# VERKSTADS- MEDDELANDE

BETR.	PRODUKT
FÖRGASARE	P
SU-HIF 6	GRUPP
B 20 D, B 20 B	23
DATUM	NR
Oktober 1971	49

### Ändrad flottörnivå.

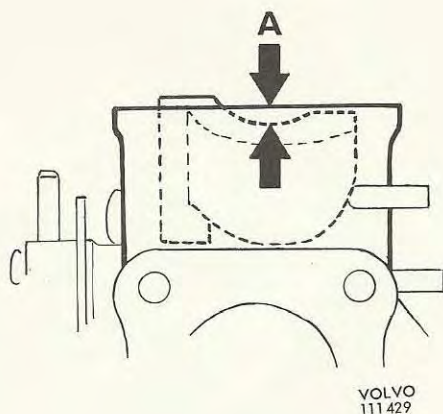
På förgasare SU-HIF 6 har flottörnivån höjts. För kontroll av flottörens läge har tidigare angivits måtten 0,5 - 1,5 mm över flottörhusets fläns. Ändringen innebär att numera skall måtten vara 0,5 - 1,5 mm under flottörhusets fläns. (Se bilden).

Denna måttändring gäller även vid kontroll av förgasare på 1971 års vagnmodeller.

$$A = 0,5 - 1,5 \text{ mm}$$
